改善箇所説明図①

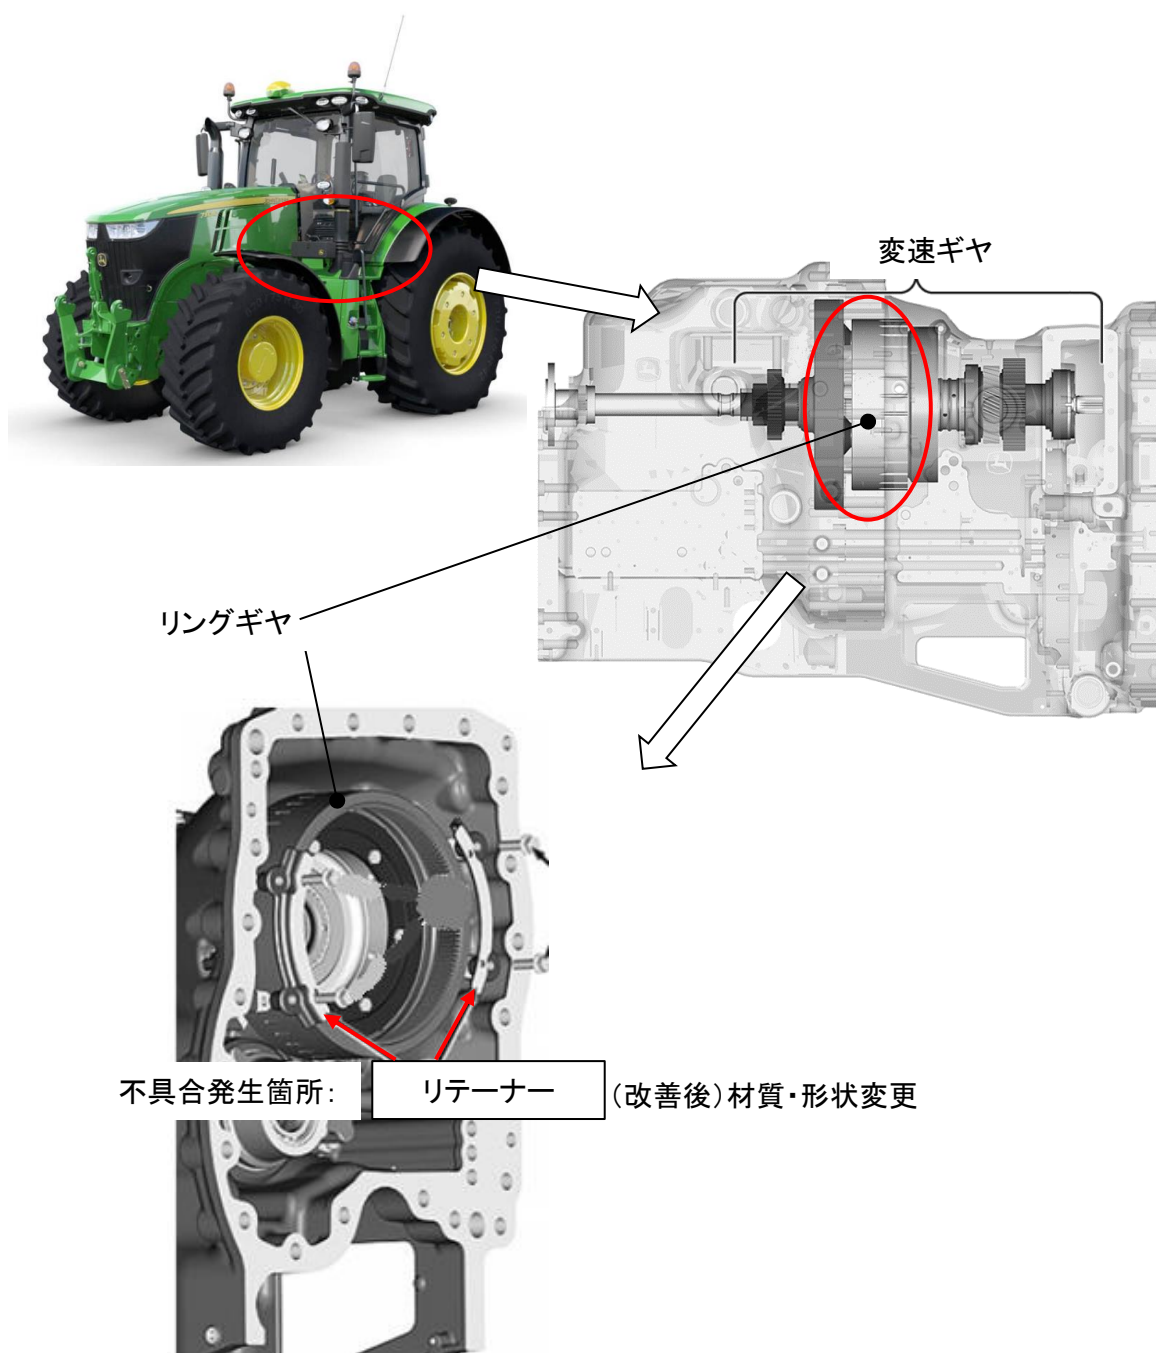
農耕トラクタの前後進ギヤにおいて、部品寸法公差のばらつきにより変速フォークとカラーが干渉するものがある。そのため、そのままの状態で使用を続けると、変速フォークが摩耗し、最悪の場合、当該フォークが破損して前後進ギヤの切替えができなくなるおそれがある。

全車両、変速フォーク及びカラーを対策品に交換する。なお、ギヤが破損している場合は、トランスミッションを対策品を組み込んだ新品に交換する。

トラクタ右側、エンジンとトランスミッションの合わせ面ボルトの上部にあるボルトに白色塗料にて識別をする。

改善箇所説明図②

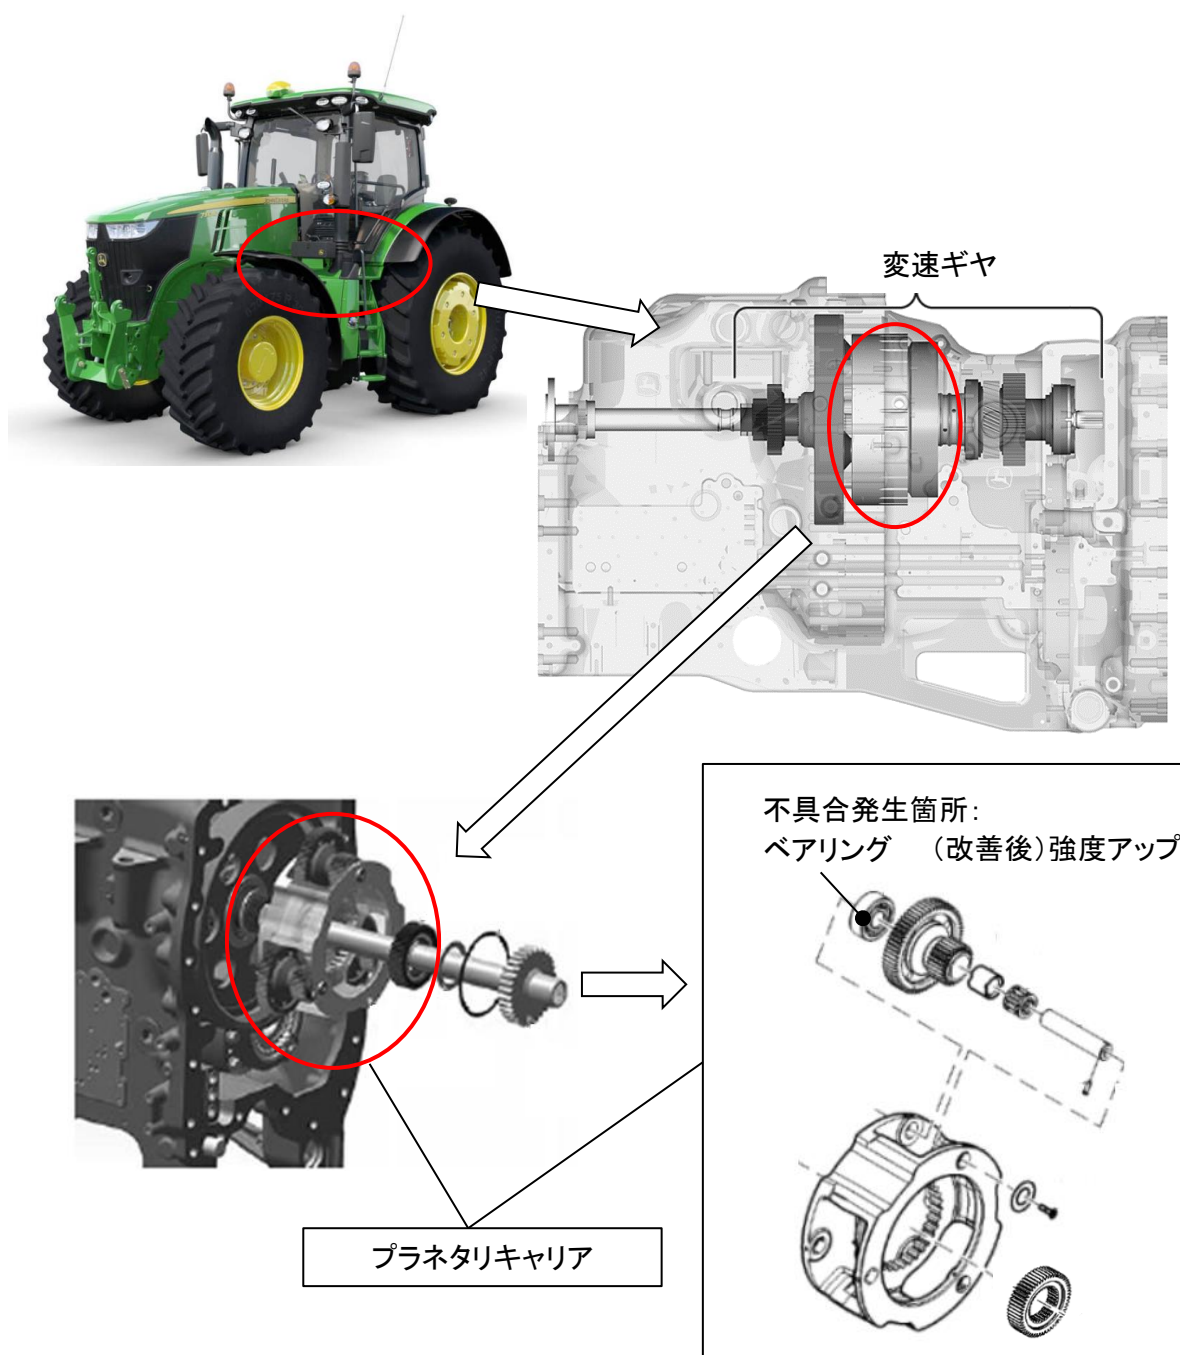
農耕トラクタの変速ギヤにおいて、リングギヤを保持するリテーナーの強度設計が不適切なため、当該リテーナーの強度が不足している。そのため、変速時等の負荷によりリテーナーが損傷し、最悪の場合、ギヤが正しく噛み合わず走行できなくなるおそれがある。

全車両、リテーナーを対策品に交換する。なお、ギヤが破損している場合は、トランスミッションを対策品を組み込んだ新品に交換する。

トラクタ右側、エンジンとトランスミッションの合わせ面ボルトの上部にあるボルトに白色塗料にて識別をする。

改善箇所説明図③

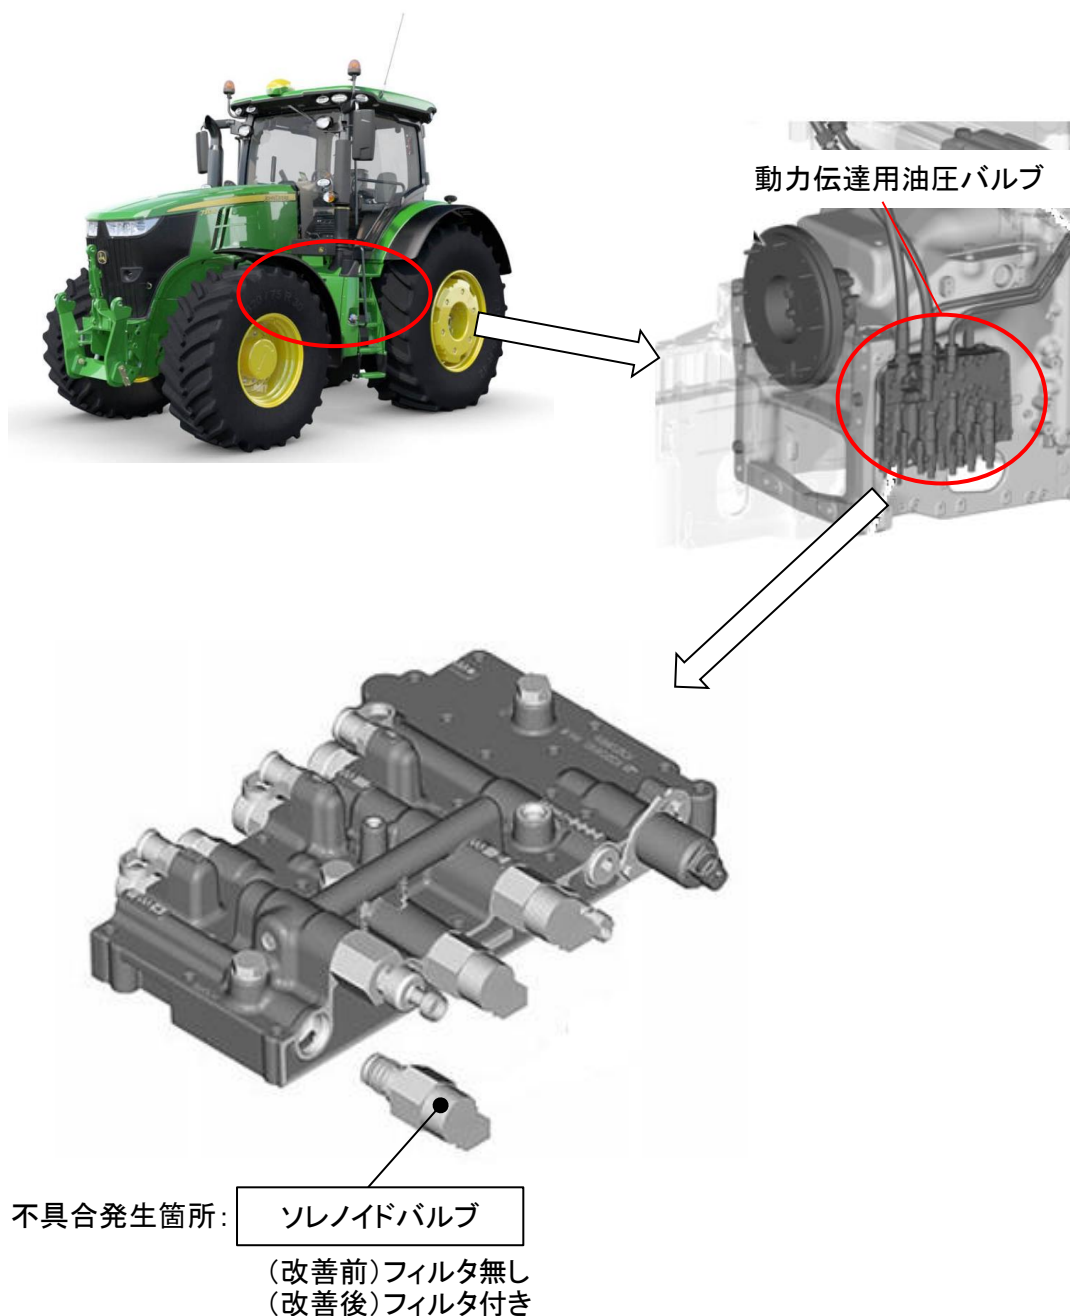
農耕トラクタの変速ギヤにおいて、プラネタリキャリアのベアリングの選定が不適切なため、当該ベアリングの強度が不足している。そのため、変速時等の負荷により当該ベアリングが破損し、最悪の場合、ギヤが正しく噛み合わず走行できなくなるおそれがある。

全車両、プラネタリキャリアを対策品に変更する。なお、ギヤが破損している場合は、トランスミッションを対策品を組み込んだ新品に交換する。

トラクタ右側、エンジンとトランスミッションの合わせ面ボルトの上部にあるボルトに白色塗料にて識別をする。

改善箇所説明図④

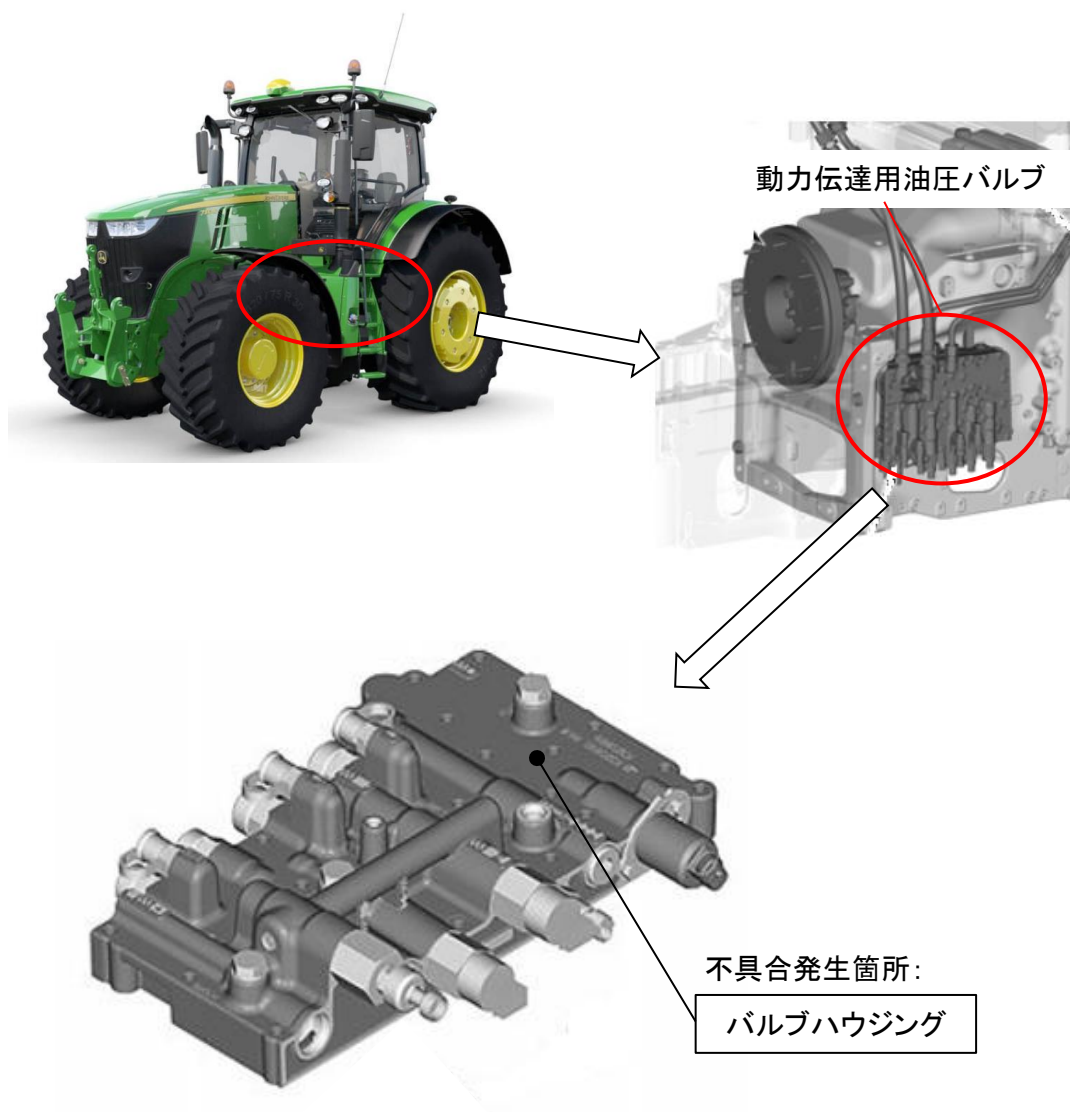
農耕トラクタの動力伝達用油圧バルブにおいて、当該バルブの構造が不適切なため、作動油中のごみ等がソレノイドバルブに混入することがある。そのため、ソレノイドバルブが固着して正しく動作せず、最悪の場合、正常に走行できなくなるおそれがある。

全車両、ソレノイドバルブを対策品に交換する。

トラクタ右側、エンジンとトランスミッションの合わせ面ボルトの上部にあるボルトに白色塗料にて識別をする。

改善箇所説明図⑤

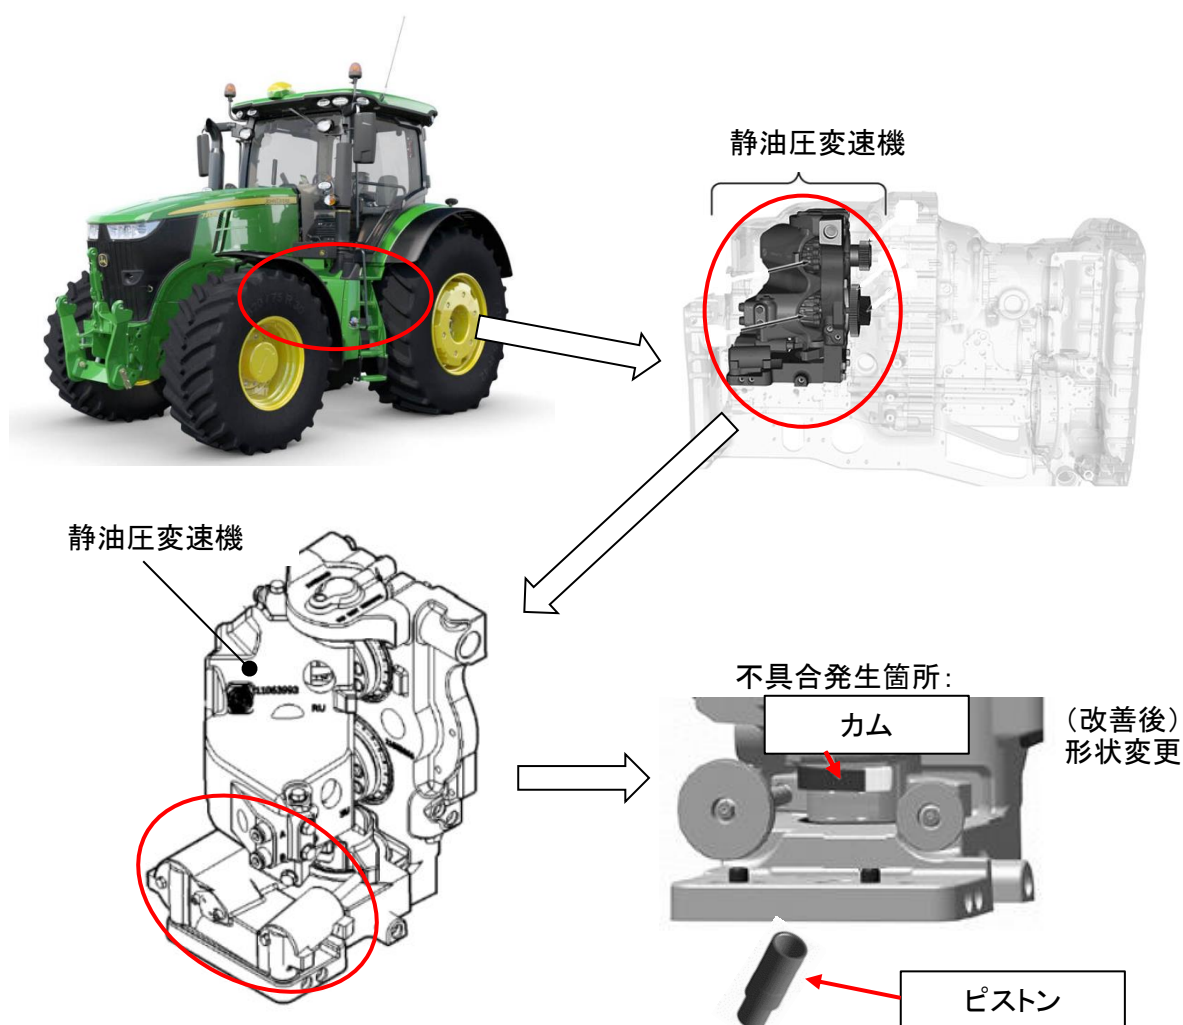
農耕トラクタの動力伝達用油圧バルブにおいて、製造工程が不適切なため、バルブハウジングに鑄巣が発生しているものがある。そのため、バルブハウジング内で油が漏れ、最悪の場合、油圧を正しく制御できず、正常に走行できなくなるおそれがある。

全車両油圧を点検し、油圧が正常でないものは、バルブハウジングを良品に交換する。

トラクタ右側、エンジンとトランスミッションの合わせ面ボルトの上部にあるボルトに白色塗料にて識別をする。

改善箇所説明図⑦

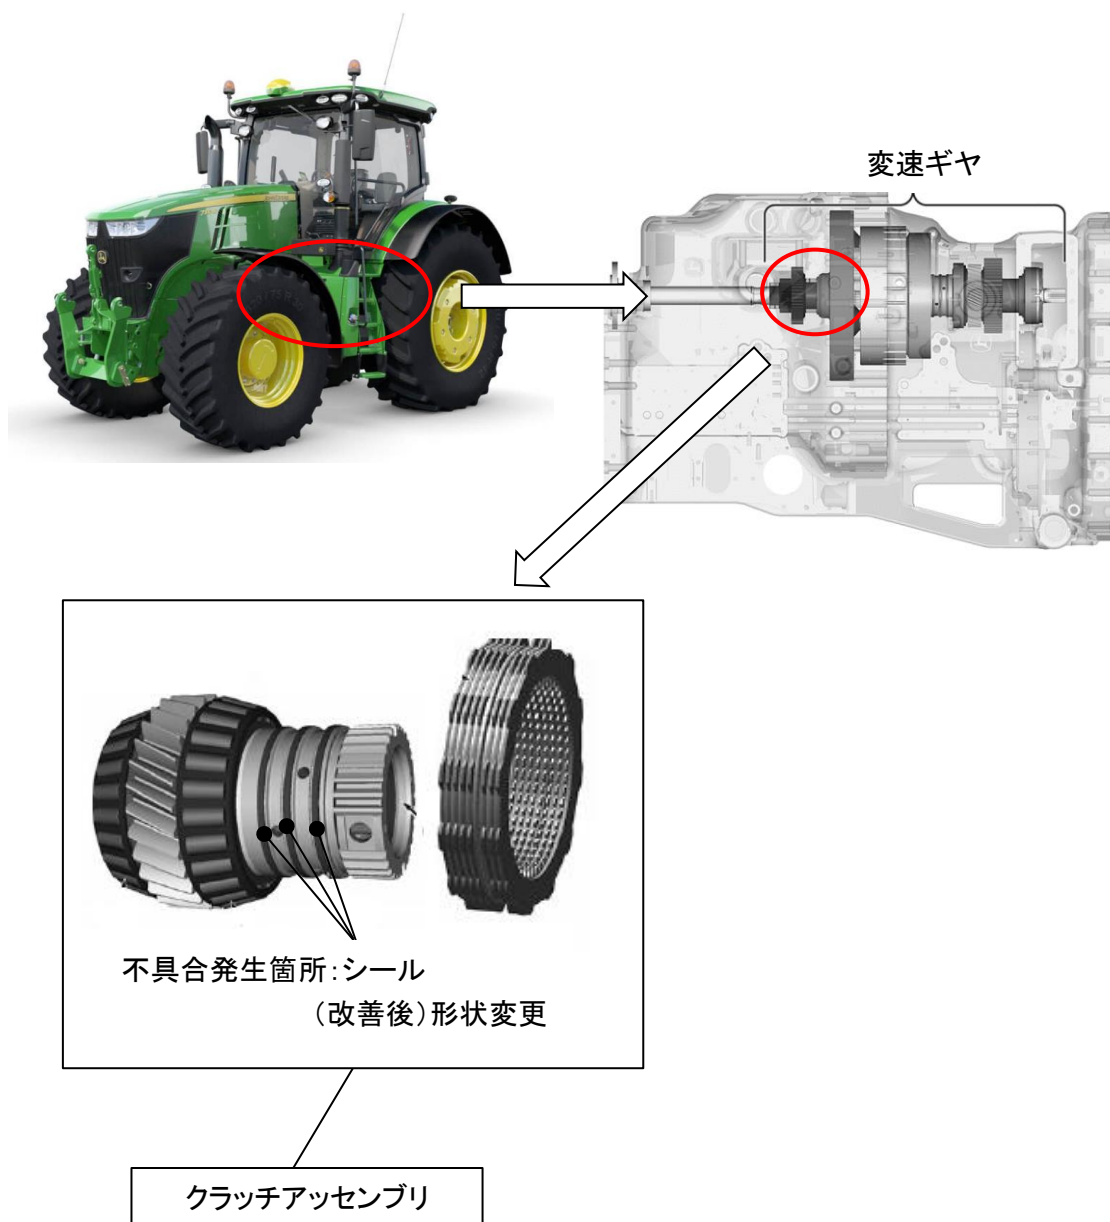
農耕トラクタの変速ギヤ及び前後進ギヤにおいて、ハウジングアッセンブリとアイドルギヤのベアリングの選定が不適切なため、当該ベアリングの強度が不足している。そのため、変速時等にかかる負荷により当該ベアリングが破損し、最悪の場合、ギヤが正しく噛み合わず、走行できなくなるおそれがある。

全車両、各ベアリング(変速ギヤについてはハウジングアッセンブリ)を対策品に交換する。なお、ギヤが破損している場合は、トランスミッションを対策品を組み込んだ新品に交換する。

トラクタ右側、エンジンとトランスミッションの合わせ面ボルトの上部にあるボルトに白色塗料にて識別をする。
